Resolución de la directora general de Armonización Urbanística y Evaluación Ambiental por la que se formula el informe de impacto ambiental del proyecto de almacenamiento energético PBAT MILLOR STORAGE, parcelas 476 y 511, polígono 002, TM de Sant Llorenç des Cardassar (exp. 87a/2025)

El informe de impacto ambiental del proyecto de almacenamiento energético PBAT MILLOR STORAGE, parcelas 476 y 511, polígono 002, TM de Sant Llorenç des Cardassar

Figura 2. Ubicación HIC (en verde) en relación al proyecto (recuadro rojo). Fuente: *ideIB*

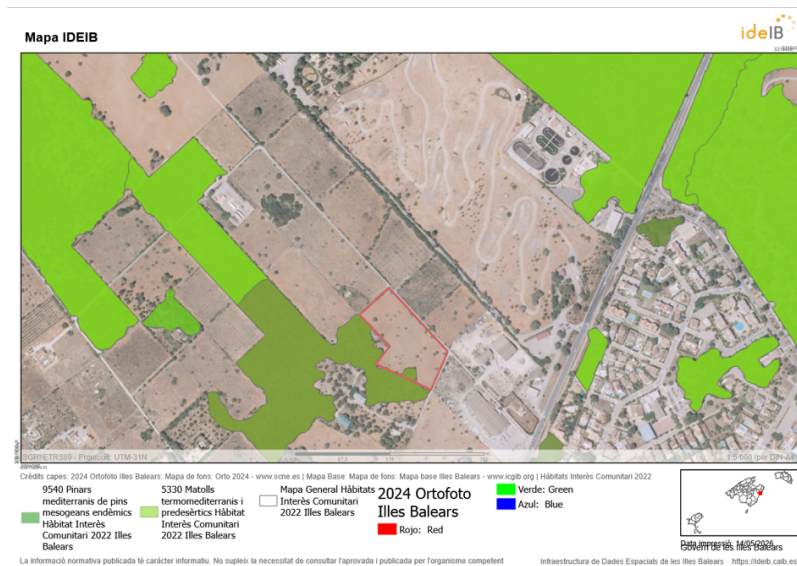
El proyecto confronta con una zona forestal consolidada, determinada como hábitat de interés comunitario, la cual está incluida dentro de una Zona de Alto Riesgo de Incendio (riesgo muy alto) y clasificada como APR de incendios. En este sentido, la proximidad de las BESS con la masa forestal aumenta el riesgo asociado, aunque el BESS incorpore los sistemas de protección mencionados. Por este motivo, y con el objetivo de reducir el riesgo de propagación de incendio entre el BESS y la masa forestal, se considera fundamental respetar una distancia mínima de seguridad.

De acuerdo con los **Criterios para la elaboración de los estudios de impacto ambiental y documentos ambientales de los proyectos de plantas solares fotovoltaicas y sus infraestructuras de evacuación, así como de los proyectos de sistemas de almacenamiento (BESS)**, establecidos por la Dirección General de Armonización Urbanística y Evaluación Ambiental, los BESS se deberían ubicar a una distancia mínima de seguridad de 250 m de cualquier masa forestal y/o matorral.

Además, el proyecto se sitúa a 240 m del núcleo costero de Sa Coma. En este sentido, siguiendo las indicaciones establecidas en el documento mencionado, se recomienda que estas instalaciones se ubiquen también a una distancia mínima de 250 de los núcleos de población.

No obstante, se debe tener en cuenta que, en lo que respecta a la distancia mínima a los núcleos de población o a las masas forestales, esta distancia se podría reducir en función de la estimación de la pluma de dispersión de los gases que se puedan generar en caso de accidente con el fin de establecer unas distancias de seguridad y garantizar que no se producirán impactos sobre la salud y la flora. Por tanto, se debería estimar la pluma de dispersión, teniendo en cuenta diferentes escenarios (vientos predominantes del área de estudio; diferentes velocidades del viento; condiciones más adversas para la dispersión de contaminantes; etc.). Se deberá estudiar el efecto de la dispersión sobre las viviendas aisladas, núcleos de población y población sensible del entorno.
